COMITÉ DES TRANSPORTS INTÉRIEURS

Groupe de travail du transport des denrées périssables

MANUEL ATP

Addition à l'Annexe 1, Appendice 2 du Manuel ATP des schémas de l'emplacement des dispositifs détecteurs de la température à l'intérieur et l'extérieur des engins-citernes à un, trois et plus de compartiments lors des essais de détermination du coefficient global de transmission thermique (coefficient K)

Fig. 1

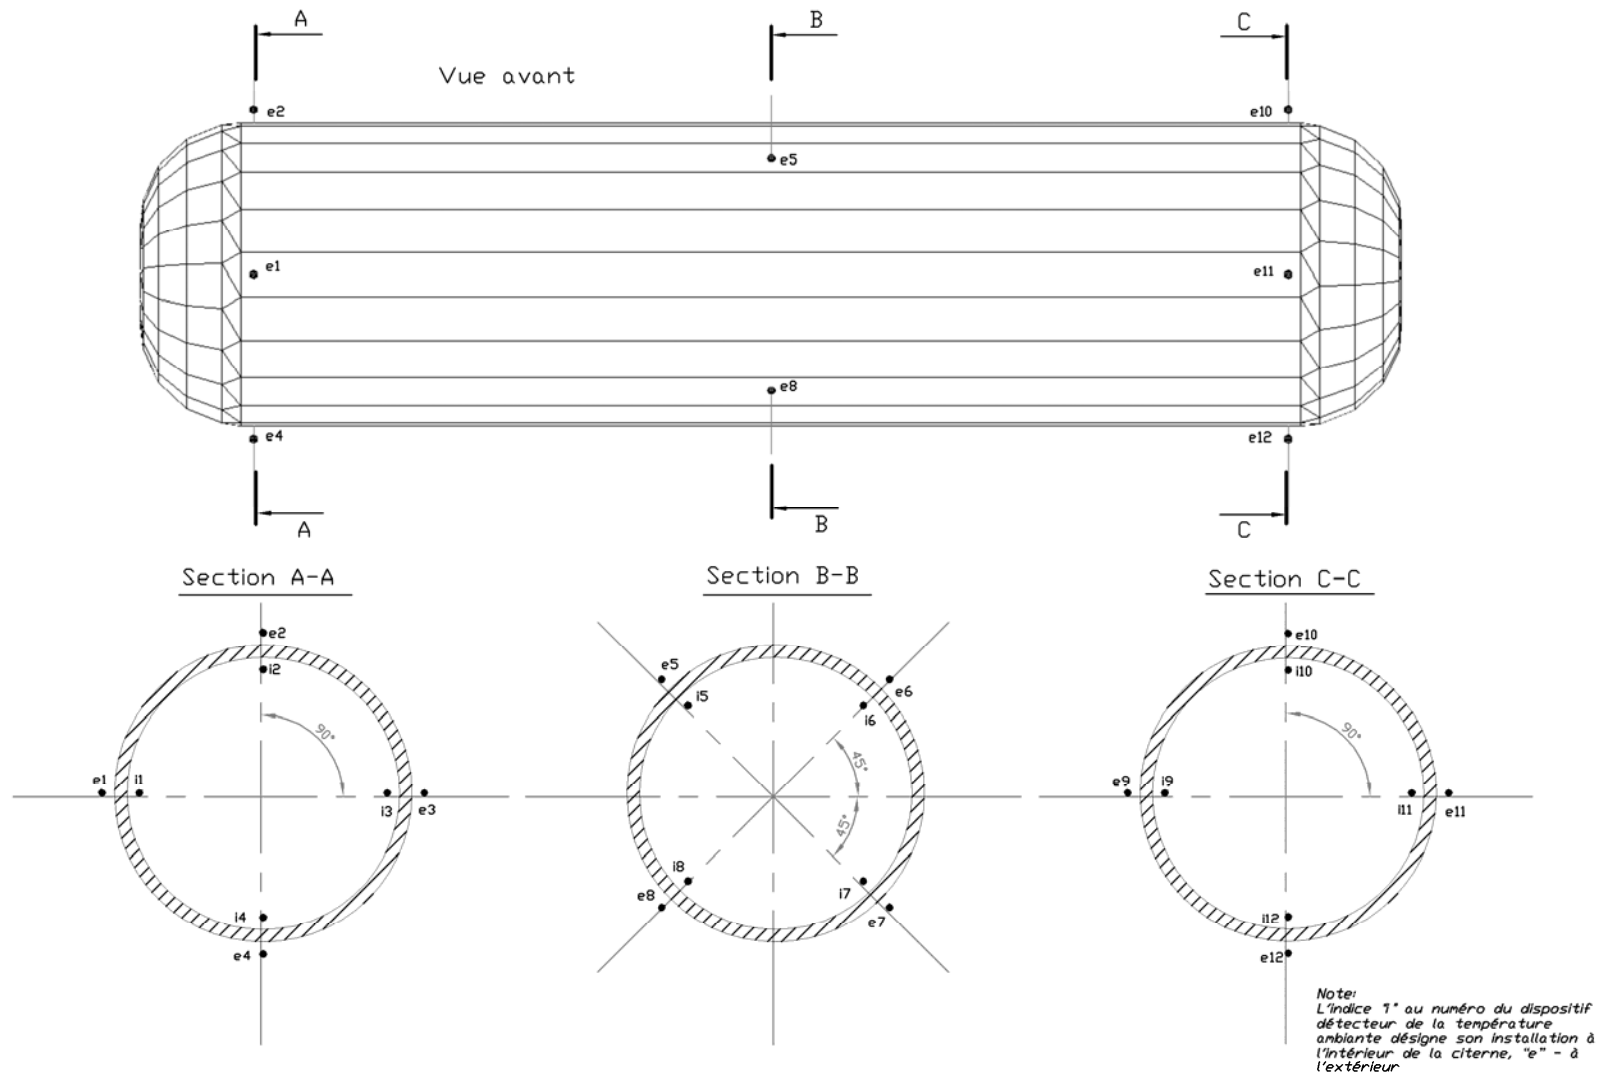
Commentaire au paragraphe a) de l'article 21 de l'Annexe 1, Appendice 2 de l'ATP:

Le schéma de l'emplacement des dispositifs détecteurs de la température ambiante à l'intérieur et l'extérieur de la citerne à un compartiment est donné dans la figure 1 ;

Fig. 2.

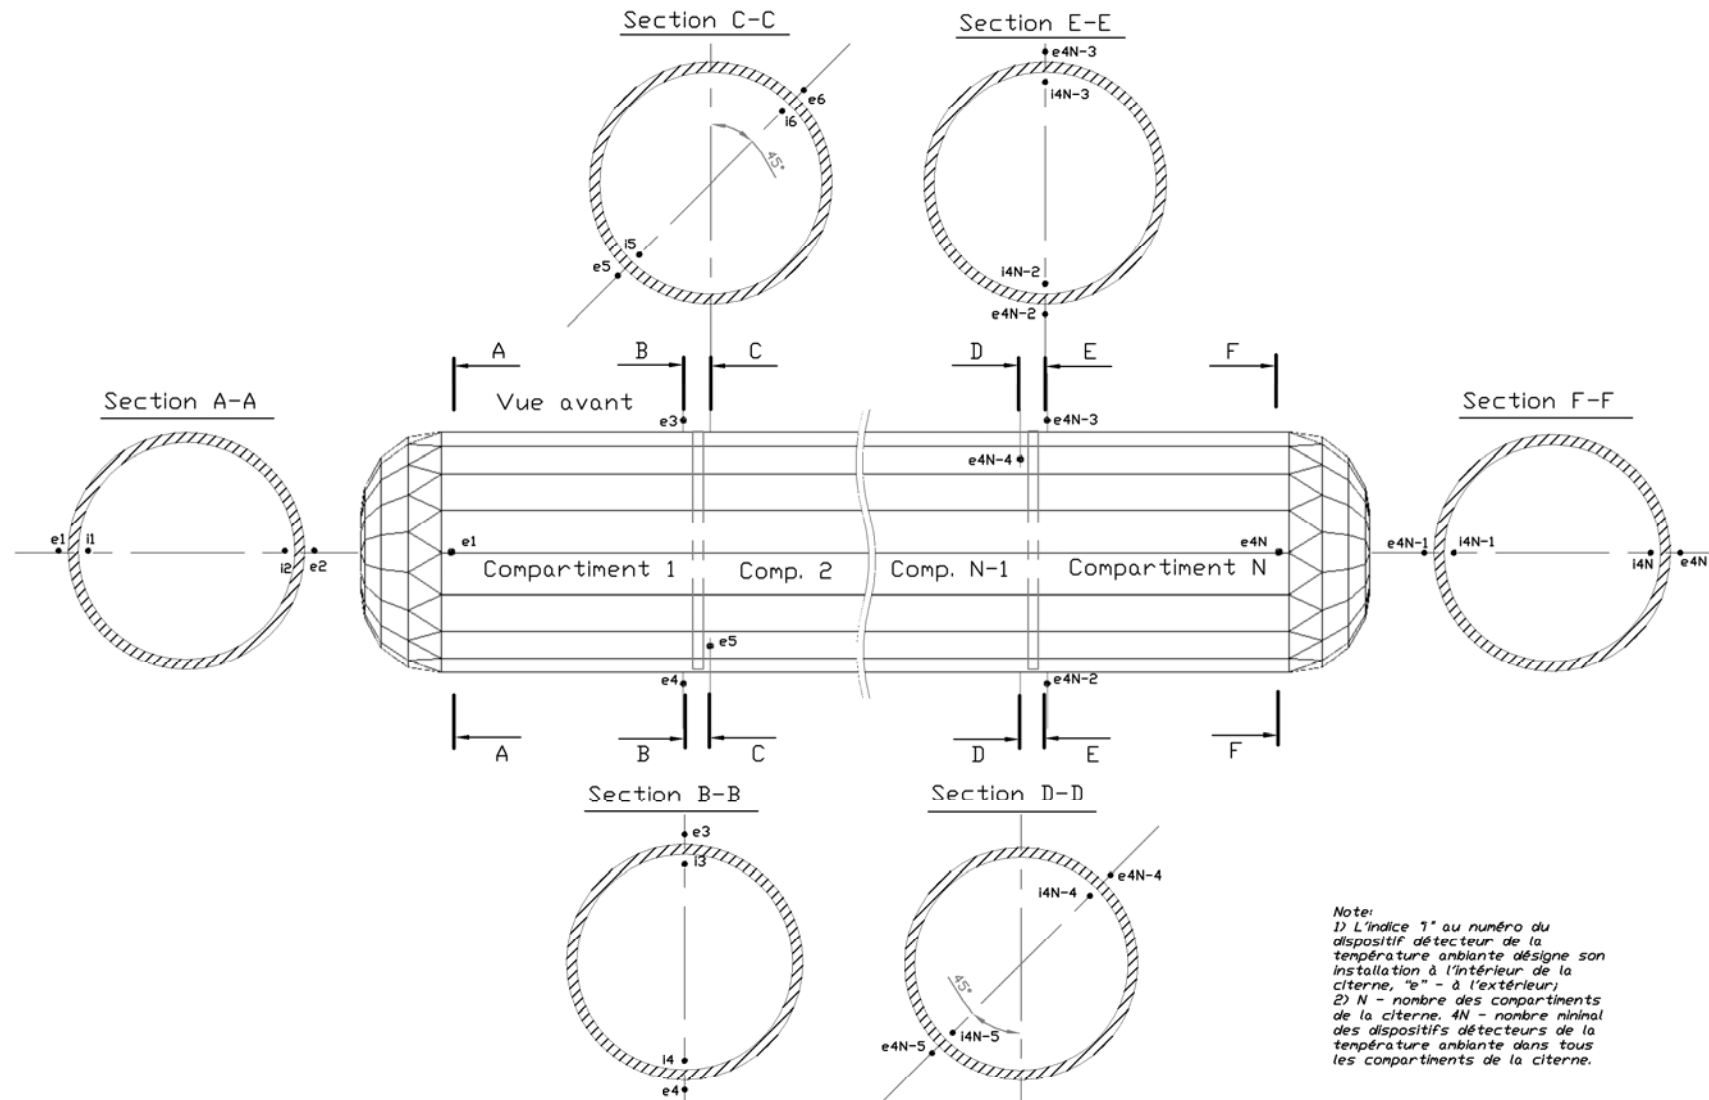
Commentaire au paragraphe b) de l'article 21 de l'Annexe 1, Appendice 2 de l'ATP:

Le schéma de l'emplacement des dispositifs détecteurs de la température ambiante à l'intérieur et l'extérieur de la citerne à trois et plus de compartiment est donné dans la figure 2.
